令和3年9月6日

島根原子力発電所発電用原子炉設置変更許可申請書

(2号発電用原子炉施設の変更)

本文及び添付書類の一部補正について

第9.3-3図 原子炉格納容器の過圧破損を防止するための設備系統概要図  
(格納容器フィルタベンチラインによる原子炉格納容器の減圧及び除熱)

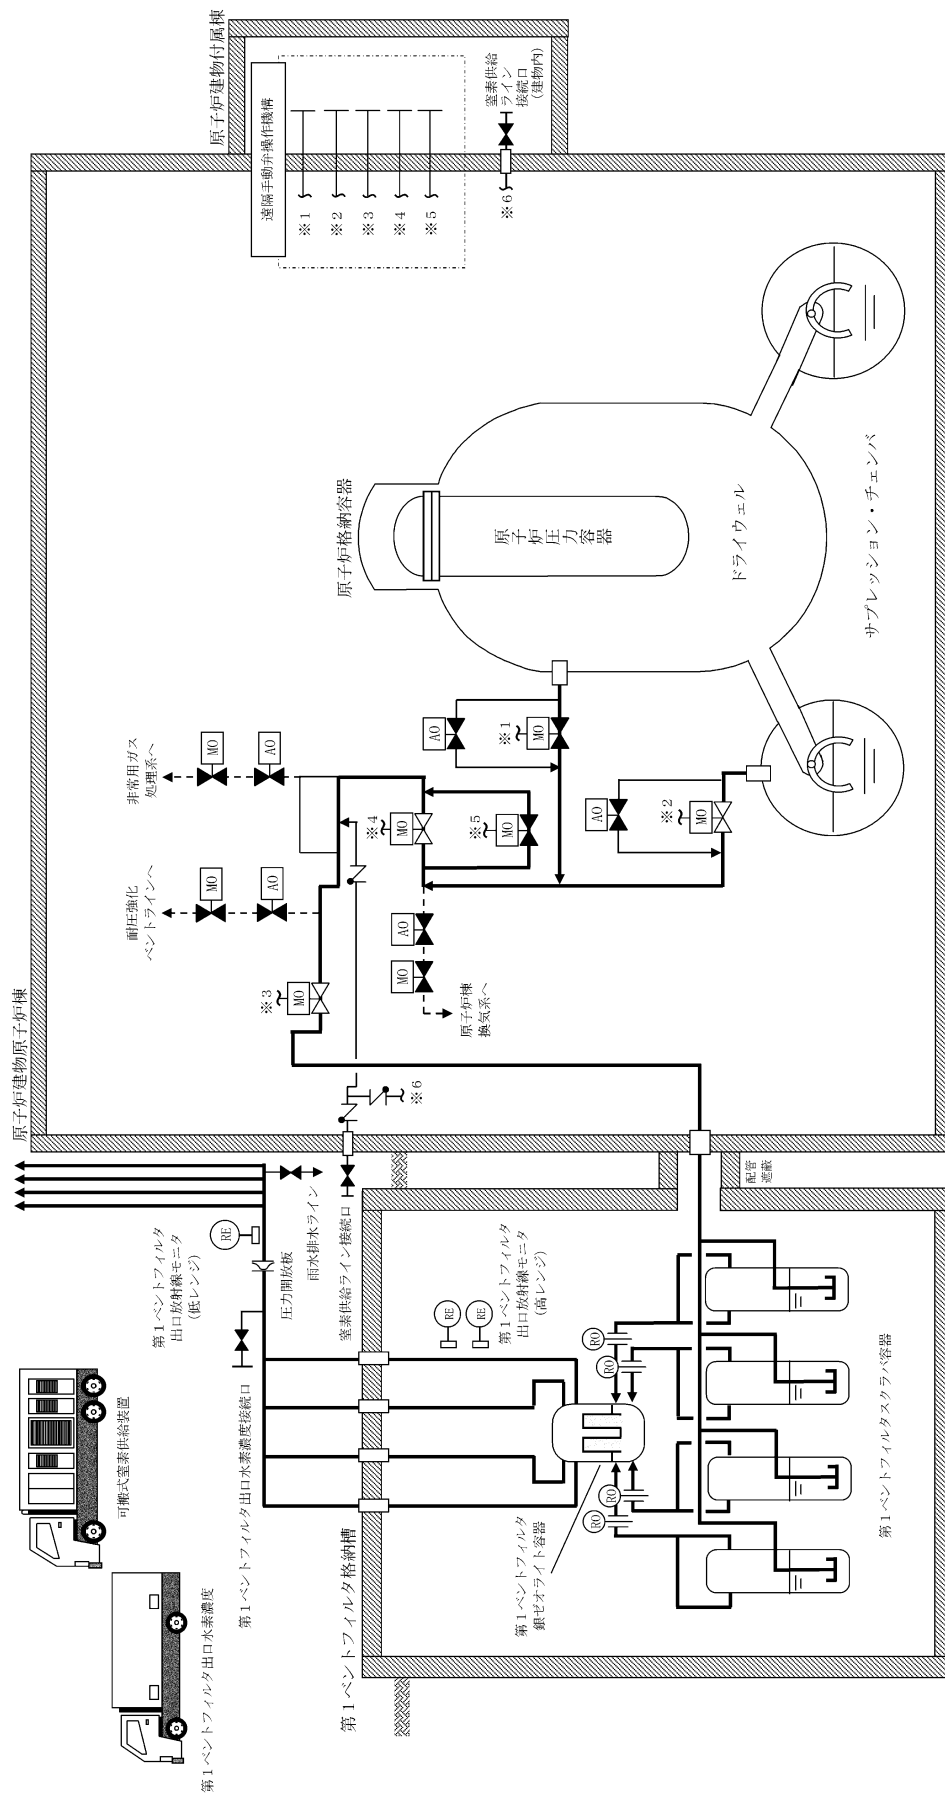
頁	行	補正前	補正後
*8-6-101		第 6.4-2 表 重要監視パラメータ及び重要代替監視パラメータ（重大事故等対処設備）（16/18）	別紙 8-11 に変更する。
*8-6-133		第 6.6-6 図 工学的安全施設作動回路の機能説明図（その 2）	別紙 8-12 に変更する。
*8-6-142		第 6.10-4 図 中央制御室（重大事故等時）系統概要図（運転員の被ばくを低減するための設備（非常用ガス処理系，原子炉建物燃料取替階ブローアウトパネル閉止装置））	別紙 8-13 に変更する。
*8-8-26		第 8.2-1 表 換気空調設備の主要__仕様	第 8.2-1 表 換気空調設備の主要 <u>機器仕様</u>
*8-9-63	下 9 と下 8 の間	（記載追加）	<u>原子炉建物放水設備である泡消火薬剤容器は，航空機燃料火災に対応するため，大型送水ポンプ車に接続することで泡消火できるものを 1 セット 5 個に加えて，泡消火薬剤容器の破損時及び保守点検による待機除外時のバックアップ用として 1 個を保管する。</u>
*8-9-72 ～ *8-9-73		第 9.4-1 表 原子炉格納容器下部の熔融炉心を冷却するための設備の主要機器仕様	別紙 8-14 に変更する。
*8-9-88		第 9.3-3 図 原子炉格納容器の過圧破損を防止するための設備系統概要図（格納容器フィルタベント系による原子炉格納容器の減圧及び除熱）	別紙 8-15 に変更する。

第9.5-2図 水素爆発による原子炉格納容器の破損を防止するための設備系統概要図  
(格納容器フィルタベント系による原子炉格納容器内の水素ガス及び酸素ガスの排出)

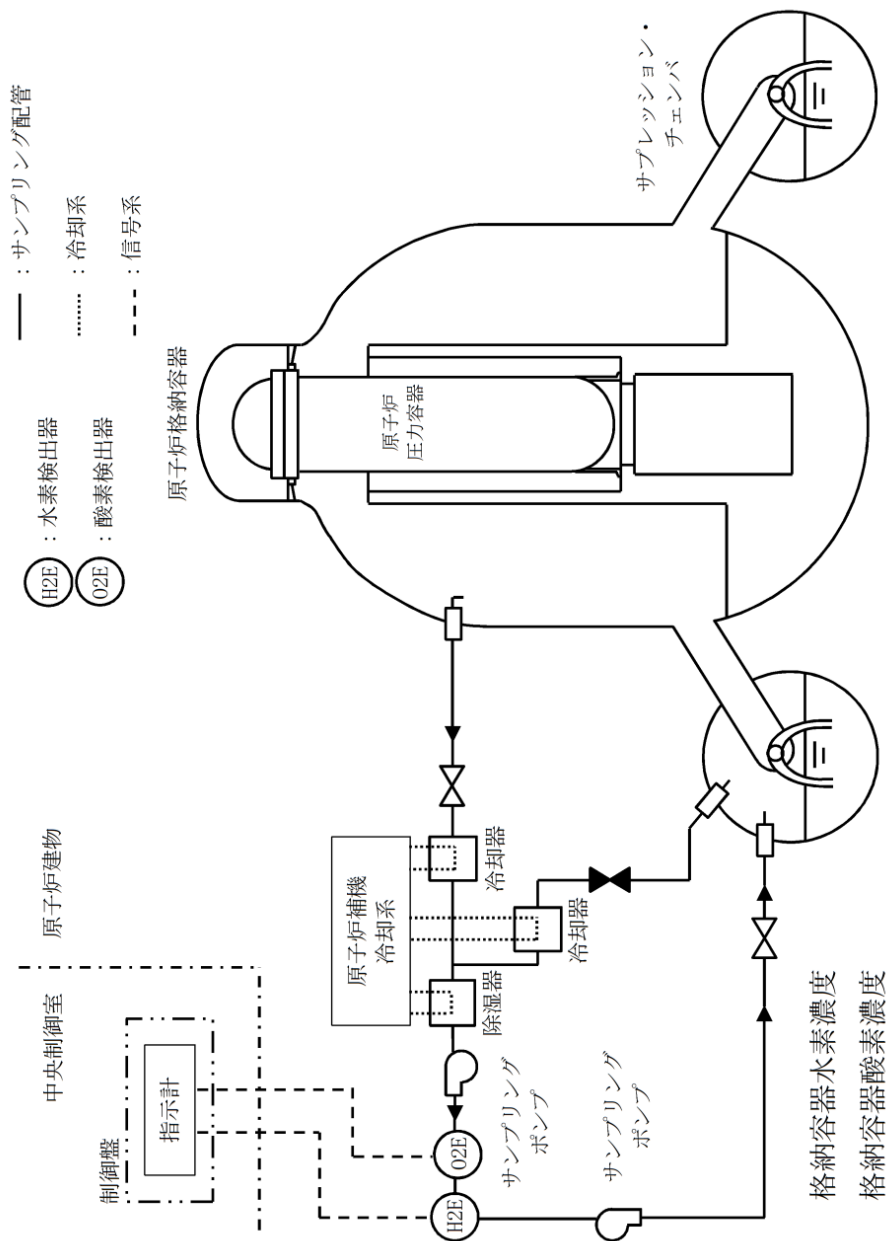
頁	行	補正前	補正後
*8-9-97		第9.5-2図 水素爆発による原子炉格納容器の破損を防止するための設備系統概要図（格納容器フィルタベント系による原子炉格納容器内の水素ガス及び酸素ガスの排出）	別紙8-16に変更する。
*8-9-99		第9.5-4図 水素爆発による原子炉格納容器の破損を防止するための設備系統概要図（水素濃度監視設備及び酸素濃度監視設備）（2）	別紙8-17に変更する。
**8-10	下4～下3	…格納容器代替スプレイ__（常設…	…格納容器代替スプレイ系（常設…
*8-10-12	上4	…格納容器代替スプレイ__（可搬…	…格納容器代替スプレイ系（可搬…
*8-10-14	下11	…及び中間領域 <u>中性子計装</u> に…	…及び中間領域__計装に…
*8-10-48	上7～上8	母線電圧は105V及び <u>230V</u> である。	母線電圧は105V及び <u>210V</u> である。
*8-10-76	下10～下9	…地形 <u>及びその標高</u> , <u>河川</u> 等…	…地形, <u>標高</u> <u>及び河川</u> 等…
	下7	…繰り返し <u>襲来</u> …	…繰り返し <u>来襲</u> …

第10.4-1図(2) 消火栓設備系統概要図

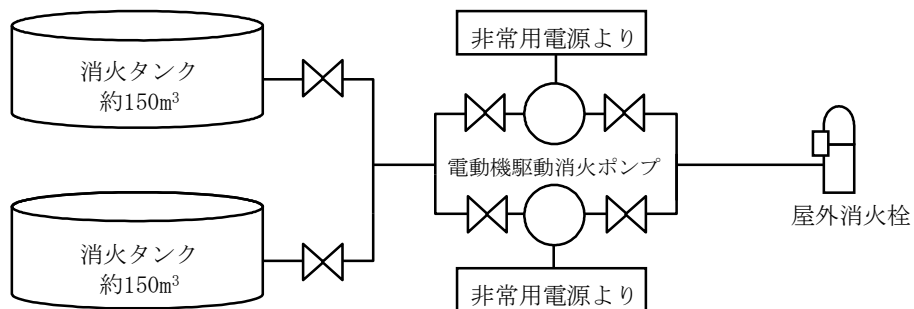
頁	行	補正前	補正後
*8-10-86	上 10	さらに、 <u>浸水時の波圧等</u> に対する耐性__…	さらに、 <u>津波や浸水による荷重等</u> に対する耐性等…
*8-10-87	上 9	また、 <u>浸水時及び浸水後の水圧等</u> …	また、 <u>津波や浸水による荷重等</u> …
*8-10-90	上 6	…津波の <u>襲来</u> …	…津波の <u>来襲</u> …
*8-10-92	上 13	… <u>浸水対策</u> …	… <u>流入防止の対策</u> …
	下 6	… <u>浸水対策</u> …	… <u>流入防止の対策</u> …
*8-10-196		第10.2-20図 代替電源設備系統概要図（タンクローリによる給油）（非常用ディーゼル発電機燃料貯蔵タンク又は高圧炉心スプレイ系ディーゼル発電機燃料貯蔵タンクから各機器への給油）	別紙 8-18 に変更する
*8-10-198		第10.3-2図 開閉所単線結線図	別紙 8-19 に変更する。
*8-10-200		第10.4-1図(2) 消火栓設備系統概要図	別紙 8-20 に変更する。

第1.3-22図 重大事故等時の対応手段選択フローチャート(1/2)

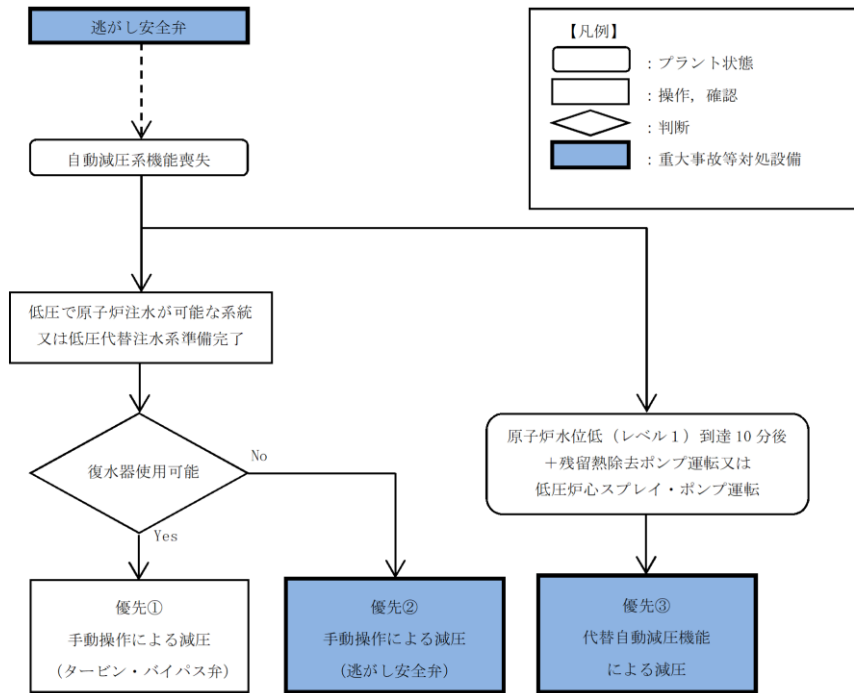
頁	行	補正前	補正後
*1.3-6	上14～上15	…低圧炉心スプレイ・ポンプ —…	…低圧炉心スプレイ・ポンプ <u>運転</u> …
*1.3-43	下 1	…原子炉隔離時冷却系ポン プ…	…原子炉隔離時冷却__ポン プ…
*1.3-81		第1.3-22図 重大事故等時 の対応手段選択フローチャ ート(1/2)	別紙10-追1-1に変更する。
*1.4-81		第1.4-2表 重大事故等対 処に係る監視計器 監視計器一覧(10/12)	別紙10-追1-2に変更する。
*1.5-120		第1.5-11図 格納容器フ ィルタベント系による原 子炉格納容器内の減圧及 び除熱 概要図(1/2)	別紙10-追1-3に変更する。
*1.5-128		第1.5-18図 格納容器フ ィルタベント系停止後の 窒素ガスパージ 概要図 (1/2)	別紙10-追1-4に変更する。
*1.5-139		第1.5-24図 耐圧強化ベ ントラインによる原子炉 格納容器内の減圧及び除 熱 概要図(1/2)	別紙10-追1-5に変更する。
*1.5-142		第1.5-27図 耐圧強化ベ ントライン停止後の窒素 ガスパージ 概要図(1/ 2)	別紙10-追1-6に変更する。
*1.5-147		第1.5-29図 格納容器フ ィルタベント系による原 子炉格納容器内の減圧及 び除熱(現場操作) 概要 図(1/2)	別紙10-追1-7に変更する。

第1.5-32図 耐圧強化ベントラインによる原子炉格納容器内の減圧及び除熱（現場操作） 概要図(1/2)

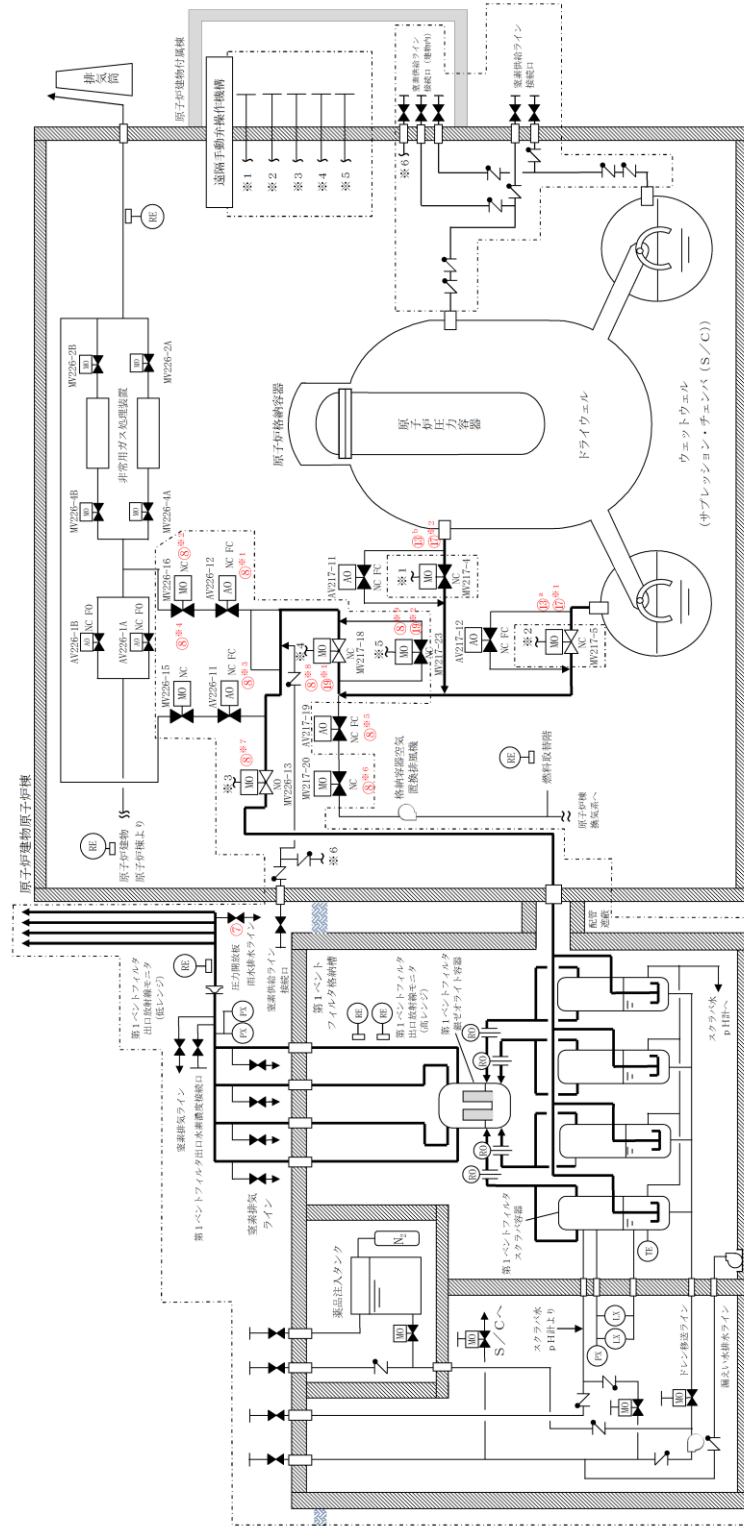
頁	行	補正前	補正後
*1.5-150		第1.5-32図 耐圧強化ベントラインによる原子炉格納容器内の減圧及び除熱(現場操作) 概要図(1/2)	別紙10-追1-8に変更する。
*1.7-89		第1.7-10図 格納容器フィルタベント系による原子炉格納容器内の減圧及び除熱 概要図(1/2)	別紙10-追1-9に変更する。
*1.7-97		第1.7-17図 格納容器フィルタベント系停止後の窒素ガスパーシ 概要図(1/2)	別紙10-追1-10に変更する。
*1.7-113		第1.7-27図 格納容器フィルタベント系による原子炉格納容器内の減圧及び除熱(現場操作) 概要図(1/2)	別紙10-追1-11に変更する。
**10-追1-9-2		第1.9-4図 発電用原子炉運転中の原子炉格納容器内の不活性化 概要図	別紙10-追1-12に変更する。
*1.9-49		第1.9-7図 格納容器フィルタベント系による原子炉格納容器内の水素ガス及び酸素ガスの排出 概要図(1/2)	別紙10-追1-13に変更する。
*1.9-57		第1.9-14図 格納容器内雰囲気計装による原子炉格納容器内の水素濃度及び酸素濃度の監視 概要図	別紙10-追1-14に変更する。
*1.13-42	上1	原子炉隔離時冷却系ポンプ室…	原子炉隔離時冷却__ポンプ室…
